翔案5

翔案4から：受付の後ろの壁の上に吊戸棚（受付側・滅菌側）

中葛西の建物 16,800×5,400（壁芯）／2026.11.03／寸法 mm

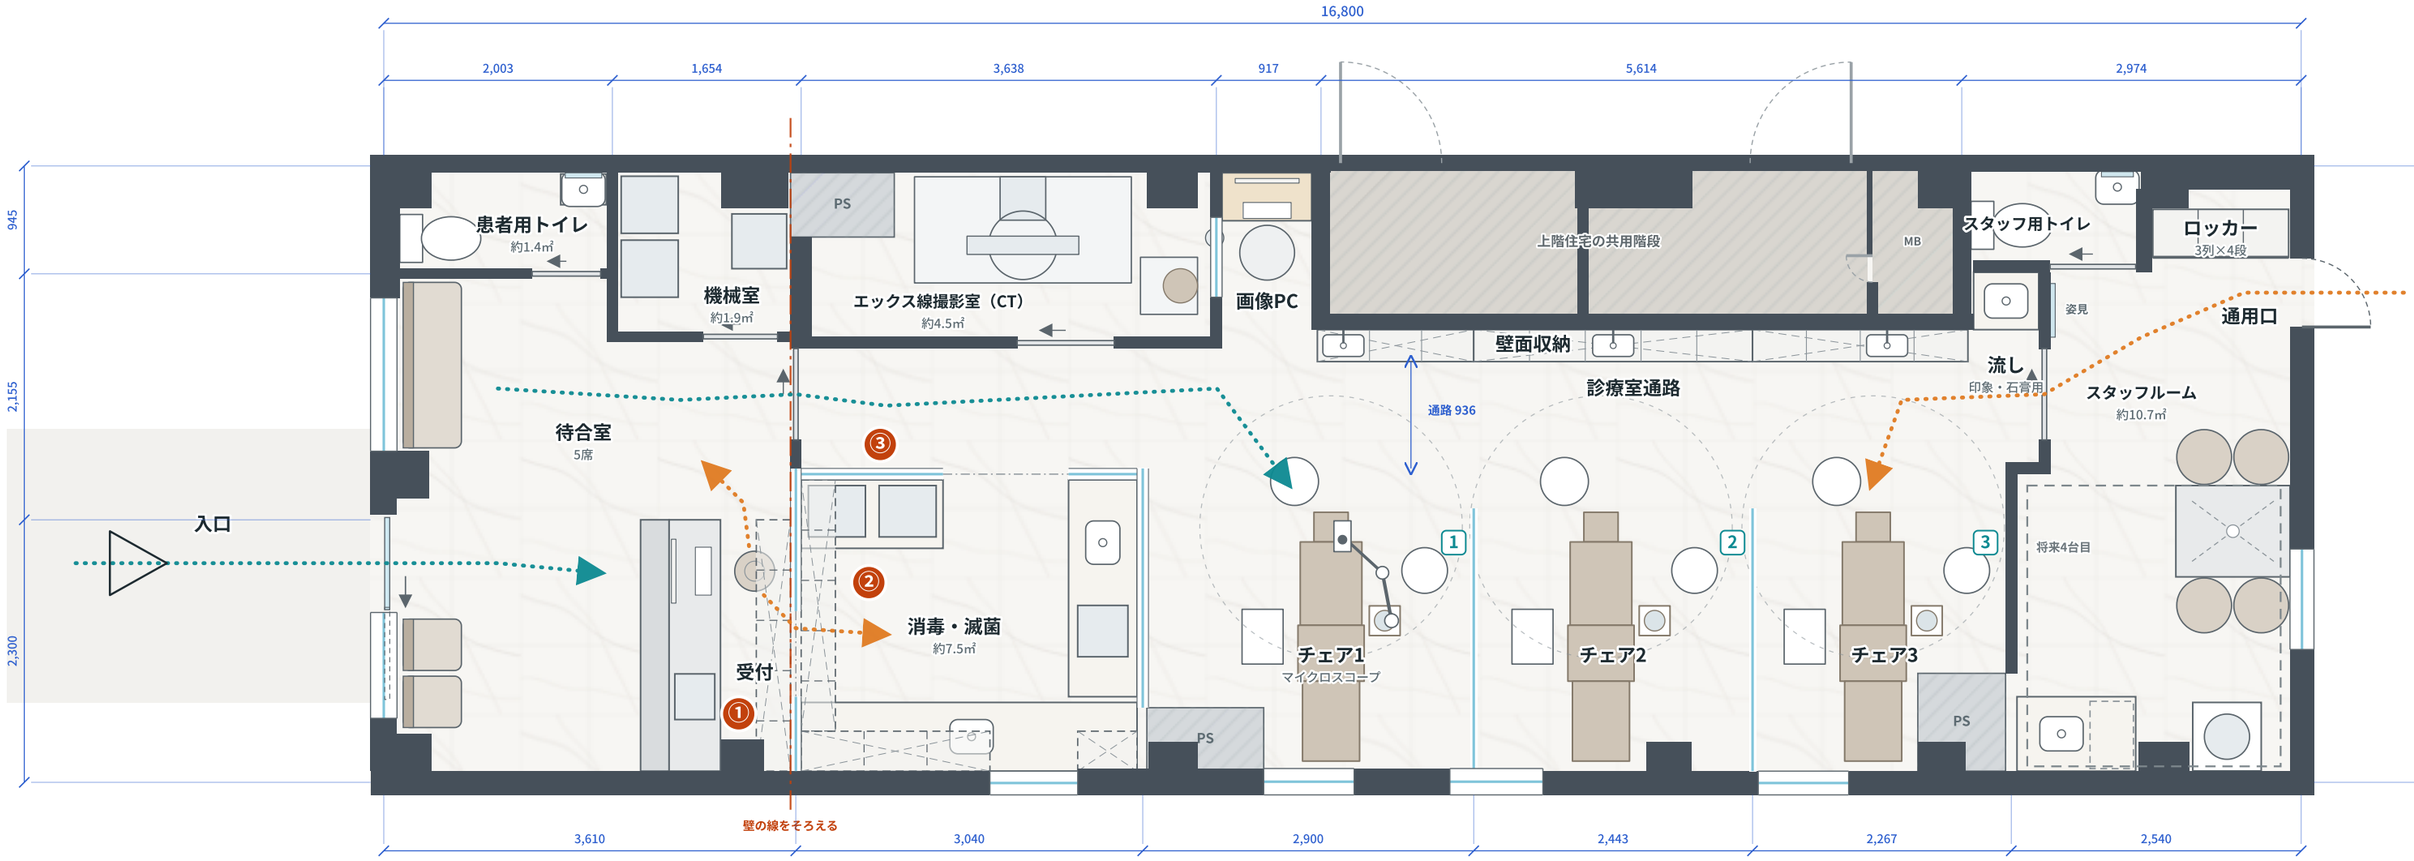
翔案4からの変更点

- ① 受付の後ろの壁の上を吊戸棚に（受付側）。出入口の上も通る横一列で、床から約2.0m〜天井・奥行き約30cm。ガラスは約2.0mまで
- ② 消毒・滅菌側も同じ高さで横一列（前のガラスの壁から、流しの上の吊戸棚までL字につながる）
- ③ すりガラスを、ほとんど透けない見た目に（見え方の確認用）
